## ERRATA OF THE CFW70X USER'S MANUAL

The information of this erratum substitutes the existing information of the CFW700 and CFW701 user's manual.

*Figure 7.1: External 24 Vdc power supply capacity and connection terminals*  
*Figura 7.1: Puntos de conexiones y capacidad de la fuente externa de 24 Vcc*  
*Figura 7.1: Pontos de conexão e capacidade de fonte externa de 24 Vcc*

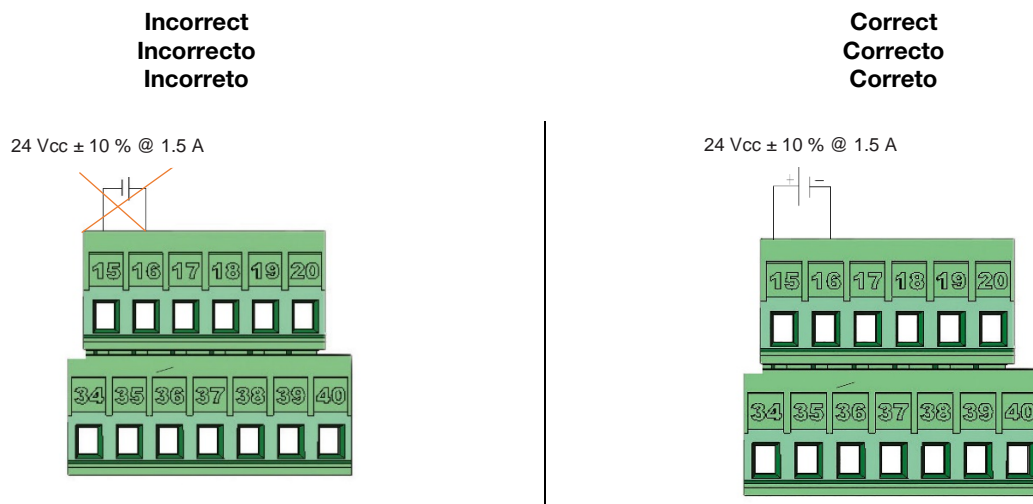
#### 7.1.6 24 Vdc External Control Power Supply - CFW70X...W1...

- b) Connection terminals for XC1:15 and 16  
 b) Puntos de conexiones para XC1:15 y 16  
 b) Pontos de conexão para XC1:15 e 16
